Mission régionale d'autorité environnementale
ÎLE-DE-FRANCE

**Avis délégué
de la Mission régionale d'autorité environnementale d'Île-de-
France sur le projet de rénovation urbaine
du Haut du Mont-Mesly situé à Créteil (94)**

N°MRAe 2021 - 451

FIGURE 1 : PÉRIMÈTRE D'ÉTUDE – SOURCE ÉTUDE D'IMPACT (P. 21)

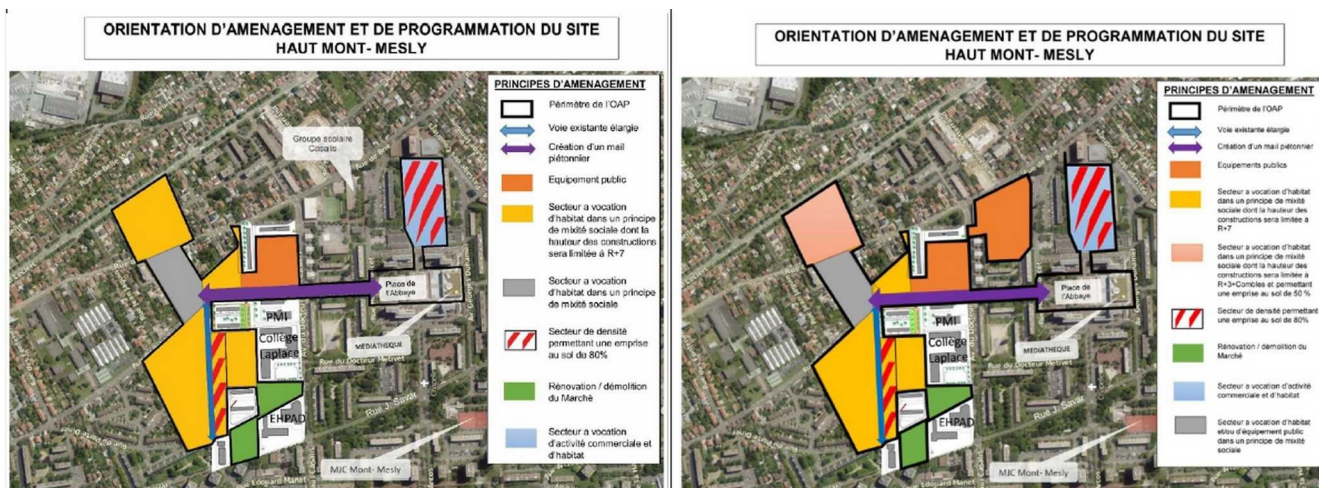
hauteur maximale des constructions (R+3+combles au lieu de R+7) et en introduisant une limitation de l'emprise au sol de 50 % dans la zone UC à l'intérieur du périmètre de l'OAP du Haut du Mont-Mesly (figure 1). L'étude d'impact n'a pas été actualisée sur ce point (p. 128⁵).

FIGURE 3: PLAN MASSE DU PROJET. EN HAUT : PROJET DE 2018 (SOURCE EI 2018 P. 28), EN BAS : PROJET 2021 (EI 2021 P. 30)

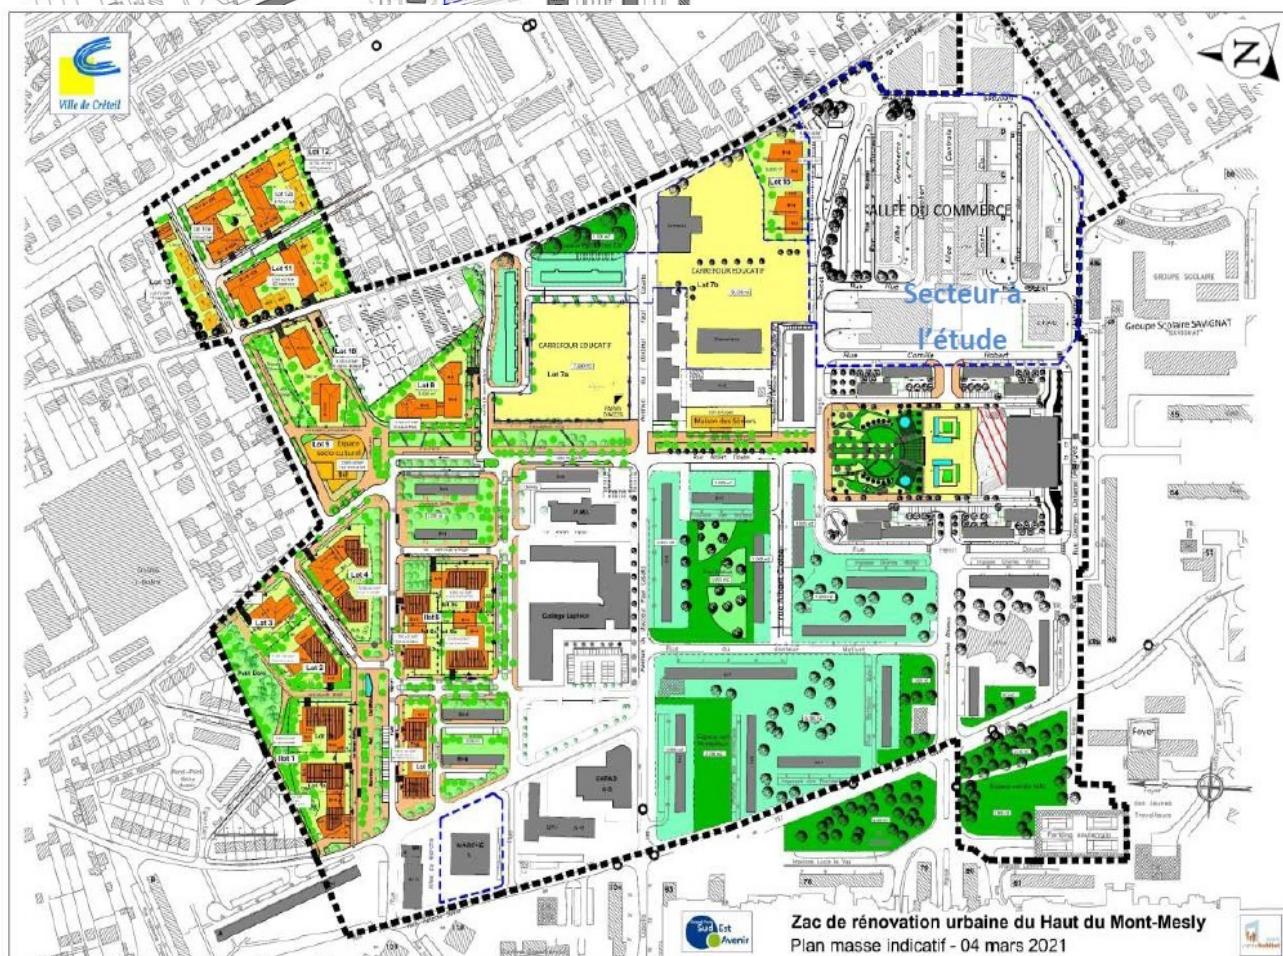
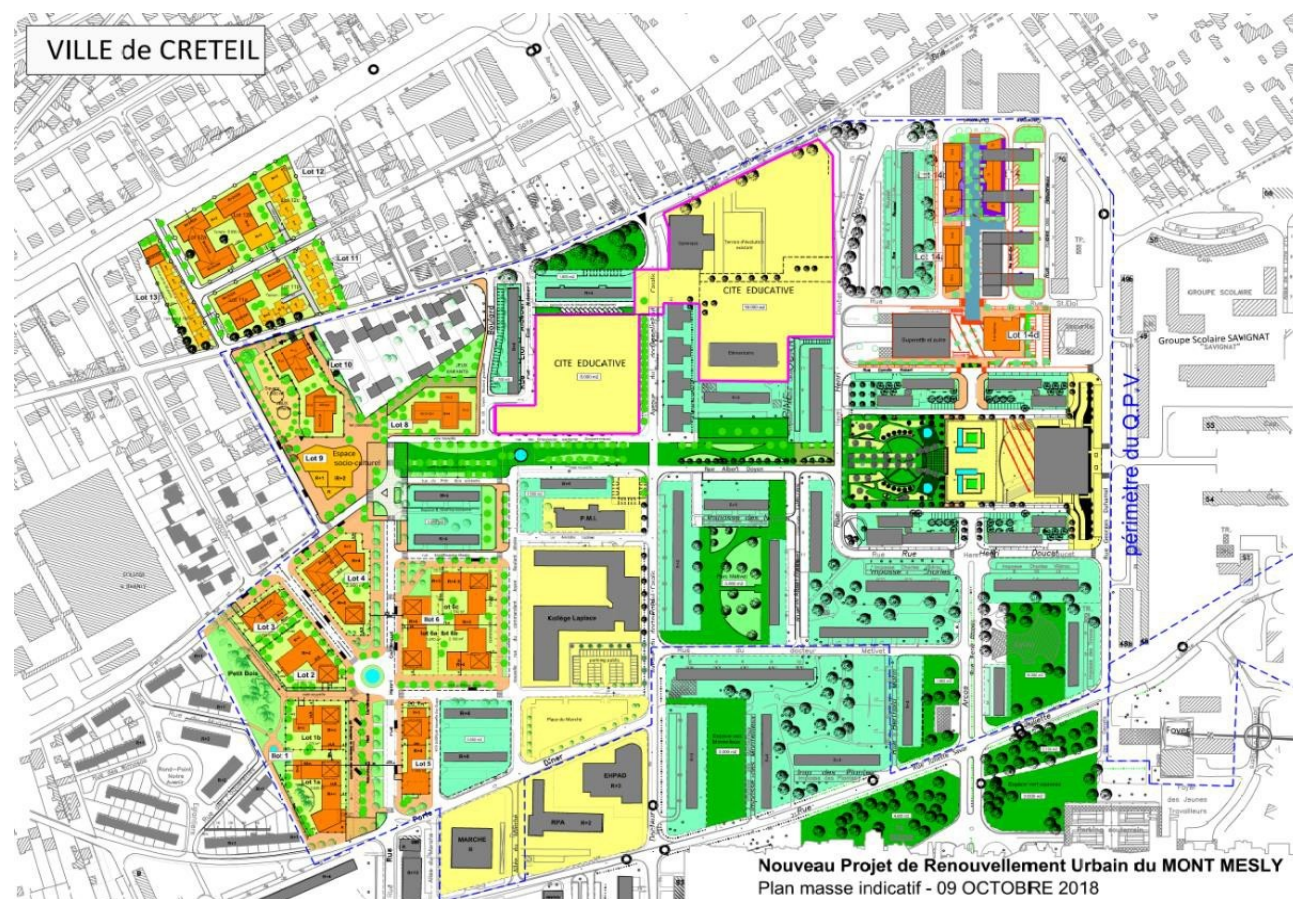
Par rapport au projet déposé en 2018, le projet prévoit la suppression du giratoire Cardinaud, des modifications des voiries (ajout de la voie 20 côté Petit Bois et suppression de la voie en impasse, création de voie de desserte dans le terrain des Émouleuses) et des voies cyclables, des cheminements piétons (en limite nord du Petit Bois, parvis piétons articulé à l'angle sud-ouest du carrefour éducatif). L'étude d'impact indique aussi (p. 37), sans le démontrer, que les flux routiers ont été « clarifiés » « avec un passage de l'ensemble routier du côté ouest ».

La MRAe souligne que, mise à part l'abandon du projet d'aménagement initial du secteur de l'allée du Commerce, redéfini comme secteur encore à l'étude, la comparaison entre le plan masse de 2018 et celui de 2020 (figure 3, ne fait pas apparaître de grandes évolutions dans la programmation des espaces publics

- actualiser l'étude d'impact quand le projet d'aménagement de l'allée du Commerce aura été défini et mettre cette actualisation à la disposition du public ;
- clarifier et approfondir les données sur l'état actuel des démolitions ;
